Etude d'impact du projet de passerelle himalayenne – lac de
Guerlédan

Mémoire en réponse à l'avis n° MRAe 2024-011752 du 8 octobre
2024

LOUDEAC
communauté

Carte réponse avis MRAe 1 : emprise de la passerelle

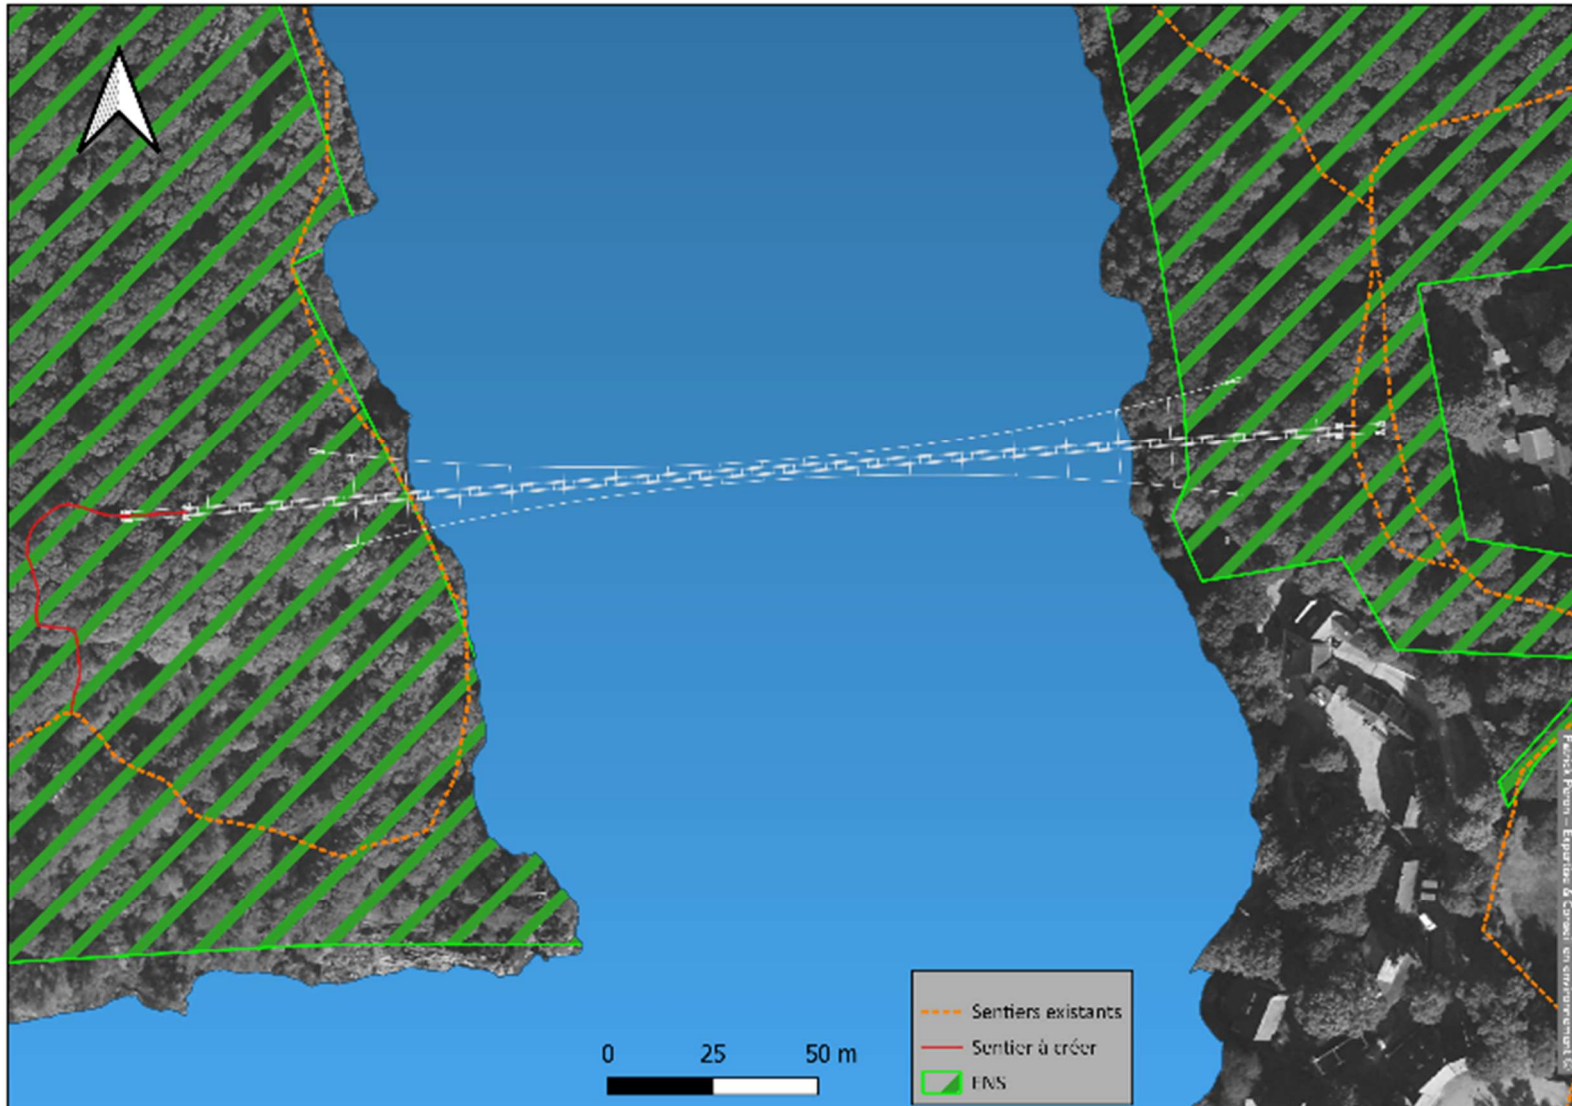
Avis MRAe : La compatibilité de la localisation du projet au sein d'un espace naturel sensible nécessite d'être justifiée, notamment au regard de l'article L. 215-21 du code de l'urbanisme.

Réponse : l'article L. 215-21 stipule que « Les terrains acquis en application des dispositions du présent chapitre **sont aménagés pour être ouverts au public, sauf exception justifiée** par la fragilité du milieu naturel. Cet aménagement est compatible avec la sauvegarde des sites, des paysages et des milieux naturels ». « Seuls des **équipements légers d'accueil du public** ou nécessaires à la gestion courante des terrains ou à leur mise en valeur à des fins culturelles ou scientifiques peuvent être admis sur les terrains acquis en application des dispositions du présent chapitre, à l'exclusion de tout mode d'occupation du sol de nature à compromettre la conservation ou la protection de ces terrains en tant qu'espaces naturels. »

Dans le cas présent, le projet **ne vise pas une ouverture au public** (L'ENS ne concerne pas la portion de passerelle au-dessus du plan d'eau) mais l'aménagement d'un **nouvel accès à un ENS d'ores et déjà ouvert** au public. L'étude d'impact conclut à l'absence d'impact significatif de l'aménagement (L'emprise au sol des plateformes et des socles d'ancrage des mâts et des câbles, soit environ 15 m², et celle de la passerelle au-dessus des parties terrestres sont **conformes à la notion d'équipement léger**) et de l'augmentation de fréquentation des sentiers existants sur la faune et la flore, et sur une contribution positive de l'ouvrage à la qualité paysagère du site. La zone de stationnement supplémentaire est prévue en dehors de l'ENS et ne sera pas perceptible depuis ce dernier (Plantations arborées et arbustives d'essences champêtres locales en lisière).

Carte réponse avis MRAe 2 : arbres impactés par le projet – secteur Caurel

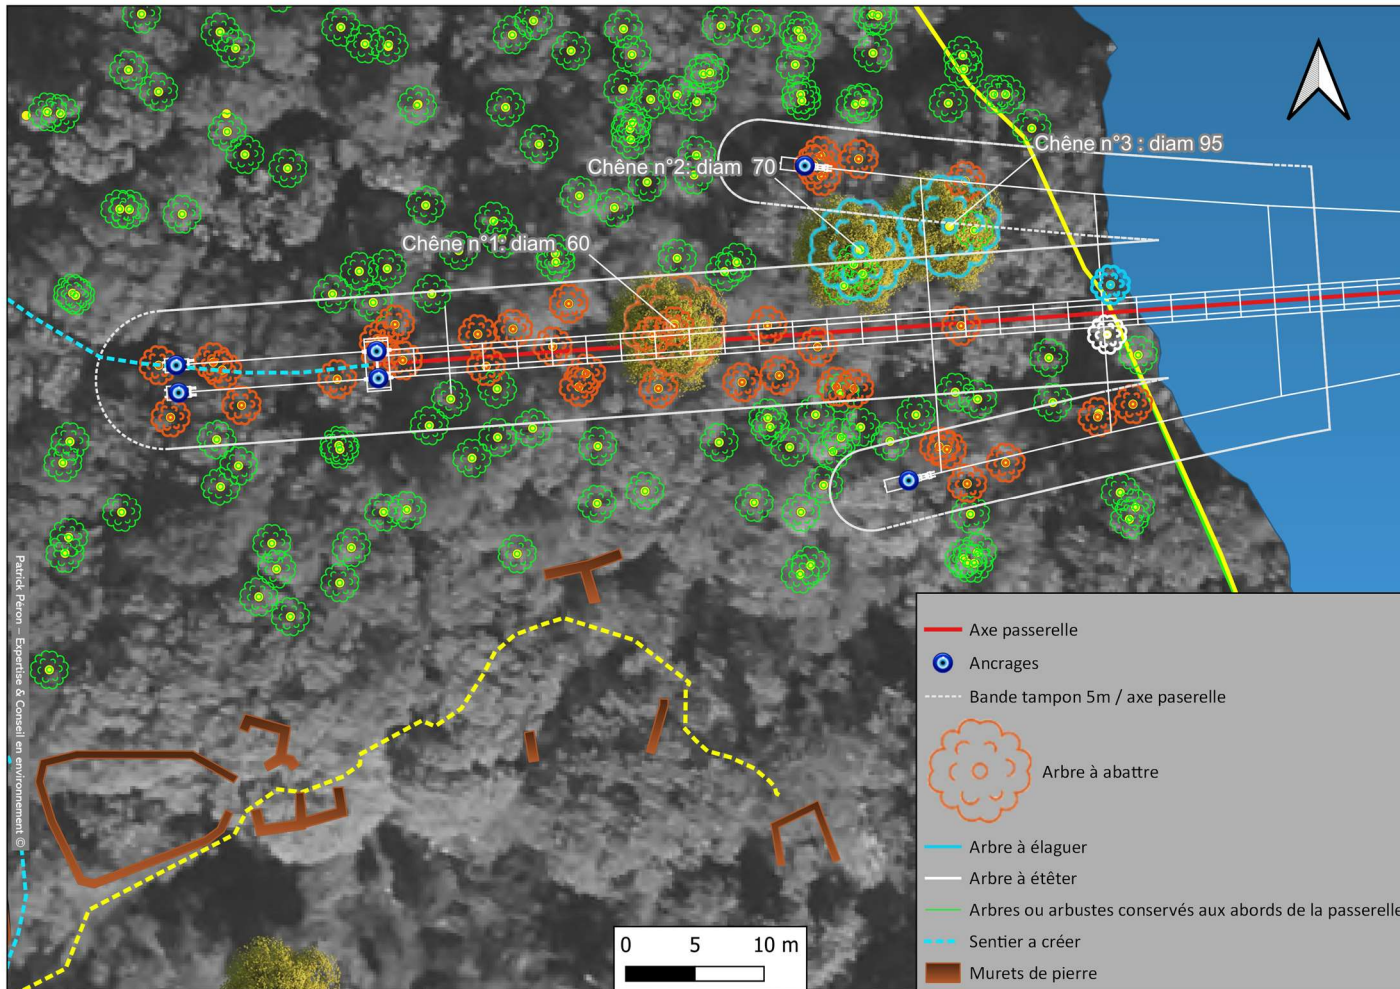
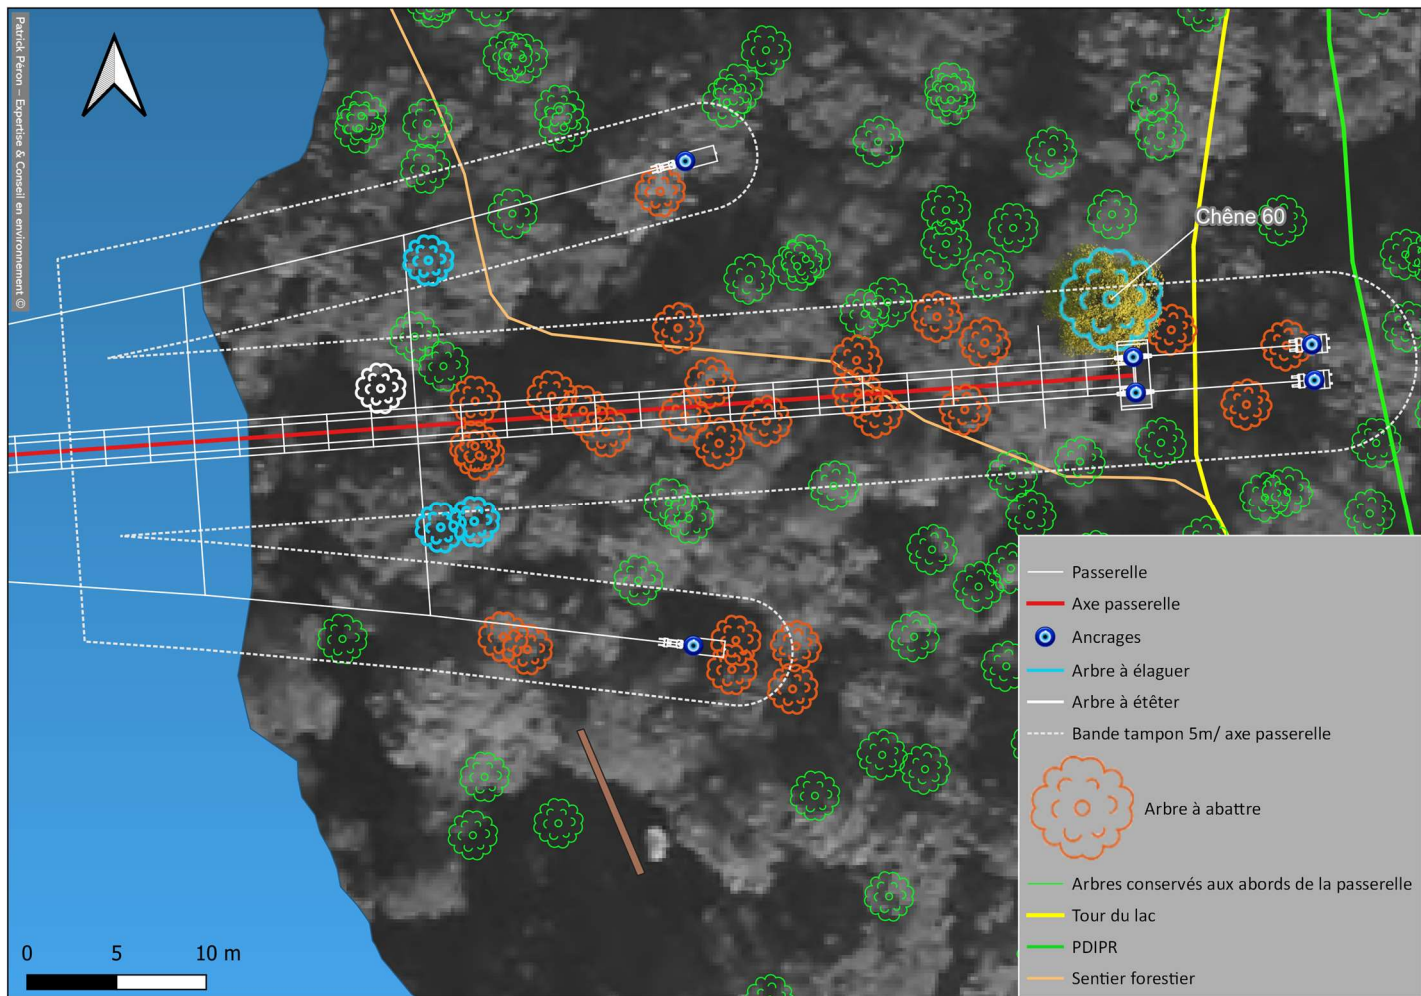
Avis MRAE : Le site départemental est par ailleurs soumis au régime forestier ; il conviendrait d'étudier à ce titre la compatibilité du projet avec le régime forestier et avec le maintien d'un couvert forestier.

Avis MRAe : Enfin, les incidences des travaux d'implantation de la passerelle sur le bois de Caurel et le bois Cornec sont identifiées, sans que les opérations d'abattage et d'élagage soient précisées et fassent l'objet d'une description des mesures d'évitement, de réduction ou de compensation associées.

Réponse : comme il est indiqué page 107, le Bois de Caurel et le Bois Cornec sont soumis au régime forestier. Le changement de destination (Installation d'une passerelle à chaque extrémité dans le cas présent) dans un ensemble boisé de plus de 2,5 ha (ce qui est le cas ici) nécessitera une demande d'autorisation de défrichage, qu'il y ait ou non abattage d'arbre. Le Bois Cornec étant propriété départementale, cette demande est requise quel que soit la surface concernée par le défrichage.

Côté Caurel (Bois soumis à un Plan Simple de Gestion), la surface à défricher représente environ 360 m² et concerne 25 arbres ou arbustes (Donnée acquise suite à l'implantation précise du projet sur le terrain et à un levé topographique complémentaire en août 2024) : voir Carte réponse avis MRAe 2 et 3 ci-après et photographies page 27.

Côté Guerlédan (Bois Cornec), la surface à défricher représente environ 240 m² et concerne 19 arbres ou arbustes.

Au regard du nombre et de la qualité sanitaire et écologique (Absence d'habitat effectif ou potentiel d'espèce protégée) des arbres et arbustes concernés, le projet **ne parait pas en contradiction avec les dispositions du code forestier**. L'autorisation du projet (Permis de construire) sera néanmoins soumise à la délivrance préalable d'une autorisation de défrichement.

Carte réponse avis MRAe 3 : tronçon fermé en période de chasse en pointillé rouge et blanc

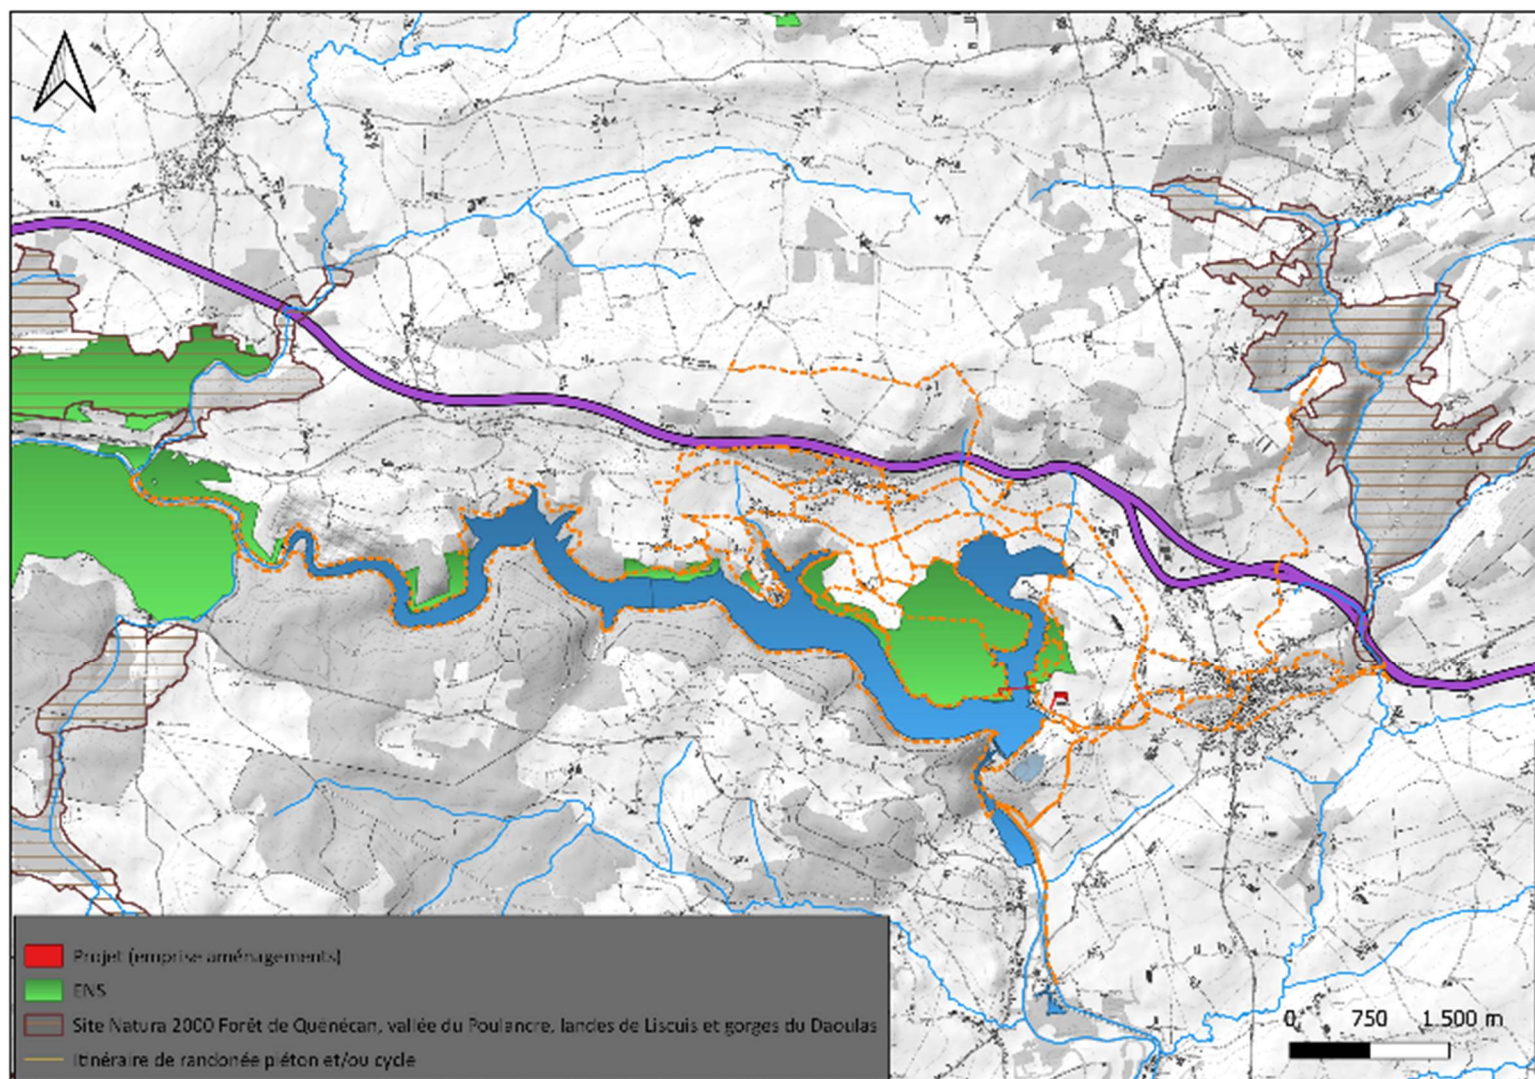
Avis MRAe : Le lac de Guerlédan, identifié dans le dossier comme un réservoir de biodiversité, joue également un rôle de corridor entre les 4 secteurs du site Natura 2000 « Forêt de Quénécan, vallée du Poulancre, landes de Liscuis et gorges du Daoulas ». Sa position centrale accentue la sensibilité du lac en matière de continuités écologiques. À ce titre, les incidences de sa fréquentation par 120 000 personnes supplémentaires par an sur le rôle de réservoir de biodiversité et de corridor biologique mériteraient d'être évaluées. Les incidences du dérangement engendré par la fréquentation liée aux actuelles activités de loisirs sont évoquées mais non quantifiées et non détaillées par espèce. L'analyse du dérangement supplémentaire ne peut en outre se limiter à celui généré par les allers-retours sur la passerelle. Les incidences du nouvel itinéraire (boucle autour de l'anse empruntant la passerelle depuis la base nautique) doivent également être prises en compte. L'effet barrière pour les animaux, potentiellement engendré par la hausse des passages sur ce secteur, mériterait d'être évalué. L'analyse du dérangement devrait par ailleurs être étendue au site Natura 2000 voisin, fonctionnellement relié au secteur d'implantation de la passerelle.

Concernant la boucle empruntant la passerelle et les abords de l'anse de Landroanec, seul le tronçon occupé par la passerelle (275 m) sera nouveau. Le reste de l'itinéraire emprunte le Tour du Lac et le GR37 et est d'ores et déjà emprunté par des randonneurs, y compris au sein de l'Espace naturel sensible du département qui assure le suivi et l'entretien du sentier. La partie sud du Bois Cornec, incluse dans cet ENS, abrite par ailleurs une activité d'accrobranche qui a été jugée compatible avec le statut de ce bois.

- Les usagers seront strictement cantonnés au sentier.
- Une large part de l'itinéraire se trouve en lisière du lac, légèrement en retrait dans le Bois et en partie basse de celui-ci, ce qui limite très fortement le risque de dérangement (Covisibilité, bruit) vis-à-vis de la faune présente au cœur du bois de Caurel et sur le lac (essentiellement le fond de l'anse de Landroanec, et en hiver). En l'occurrence, la passerelle et le tour du bois de Caurel seront clos en période de chasse (Mi-septembre à fin février ; Voir carte ci-après).
- La période d'ouverture de la passerelle et en particulier celle où la fréquentation sera maximale coïncide avec les niveaux les plus bas du lac durant laquelle les oiseaux d'eau, nettement moins abondants, se trouvent à distance de l'itinéraire du fait du marnage important au fond de l'anse.
